ANALÝZA, ROZBOR, ARCHITEKTONICKÝ POSUDEK

MUZEUM BLANENSKA, p. o.

AKCE ARCHITEKTONICKÉ POSOUZENÍ NÁVRHU EXPOZICE

MÍSTO STAVBY ZÁMEK 1, 678 01 BLANSKO

OBR.: 22 - PŮVODNÍ NÁVRH

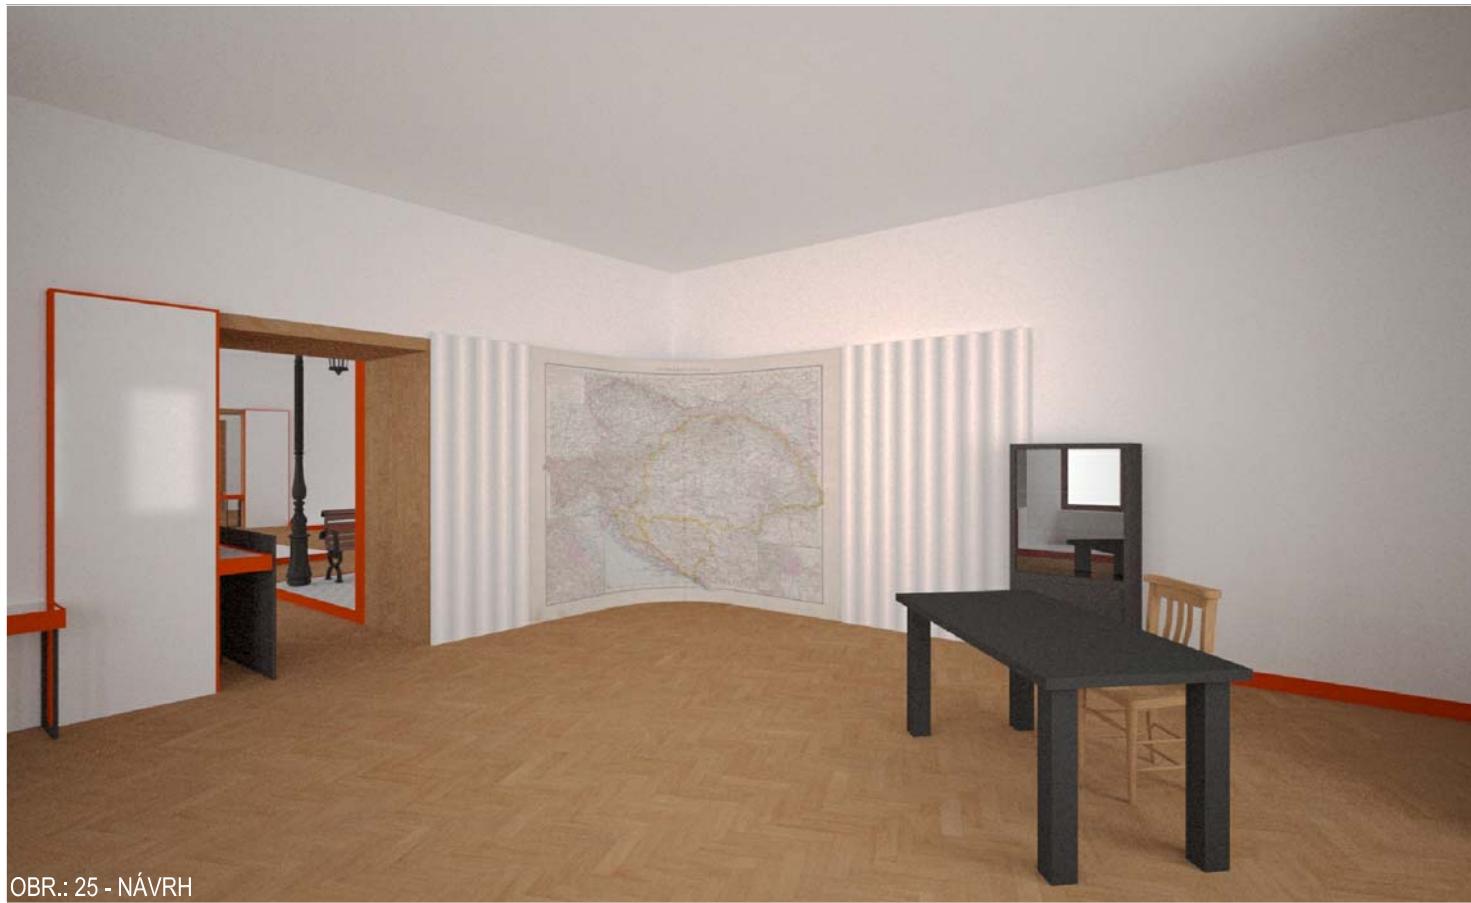
- tematické zaměření na významné osobnosti Blanenska spjaté s výrobou litiny je vhodný závěr expozice
- absence dioramát vypovídající o činnosti K. von Reichenbacha a H. F. Salma, např. jejich osobní věci
- redukce velkého množství panelů s textem, který návštěvník nemá možnost pojmut
- chybí grafická jednoduchost a srozumitelnost při popisu exponátů
- pro dokreslení atmosféry chybí např. portréty osobnosti nebo dobový nábytek
- absence čistého konceptu, propojení s ostatními místnostmi a jednotné formy expozice
- umístění velkoformátové mapy na závěr expozice je vhodný prvek
- koncept a libreto expozice nepočítá s nevidomými návštěvníky, neobsahuje žádné volně přístupné repliky určené k haptickému vnímání s popisem v Braillově písmu

- případné dioráma umístit do prostoru, ne ke stěnám
- forma a objem trojúhelníkových panelů v rozích místnosti působí těžce, zmenšuje výstavní prostor
- z logiky věci v rámci pohybu návštěvníků z místnosti do místnosti není vhodné umisťovat panely s texty na bočních stěnách, ale na jednotném místě tak, jak je tomu u ostatních místností
- chybí chronologické rozmístění exponátů v prostoru místnosti (např. po obvodu) a pouze solitérní exponáty umístit uprostřed expozice např. dioramata, je narušena přirozenost navigace návštěvníků

- panely s textem s tmavým pozadím pohledově ztmavují prostor expozice
- černé panely nejsou komplementární k tmavým litinovým exponátům
- masivní korpus vitríny komplikuje manipulaci v případě např. údržby v místnosti
- panely by neměly být tmavé, tj. dřevěné nebo oranžové, příliš na sebe poutají pozornost
- za úvahu stojí doplnit prostor měkkým a lehkým materiálem (závěsy apod.)

- m.č. 5 uzavírá expozici částí s významnými osobnostmi ve výrobě litiny
- v místnosti umístit dva textové panely s životopisy a působením K. von Reichenbacha a H. F. Salma
- do prostoru místnosti je vhodné umístit dioramá přibližující činnost zmínovaných osobností a jejich portéty
- jednoduchý, čitelný popis vystavovaných exponátů
- jednotné propojení expozice liniovým prvkem vedoucím celou expozicí, navazující na předchozí místnost, vymezující průběh a konec (např. barevný pruhem)
- v části umístit mapu Rakouska-Uherska pro lepší představu návštěvníků o střediscích výroby a exportu litiny
- zakomponování volně přístupných replik určených k haptickému vnímání s popisem v Braillově písme

- vedení expozice po obvodu místnosti pro lepší vizuální přehled a plynulý pohyb návštěvníků s umístěním dioramatu v prostoru
- použití jednoduchých, lehkých a vzdušných prvků mobiliáře ve světlém odstínu, v kontrastu k tmavým litinovým exponátům a dobovému nábytku
- umístění dobového nábytku - pracovního stolu a vitríny - v rámci dioramatu pracovny

- lehká, snadno rozebíratelná sestava korpusů vitrín a polic pro snadnou manipulaci
- závesy podél stěny a u východu z expozice pro tématickou podporu místnosti a jednoduché vymezení závěru výstavy
- monitor/televize uložena na podstavci stejného charakteru jako police ve zbytku místnosti
- vitríny proskleny pouze ve vodorovné části
- textové panely ve světlém odstínu, písmo pro dobrou čitelnost černé
- všechn mobiliář ve světlém odstínu, v kontrastu k tmavým litinovým exponátům a dobovému nábytku
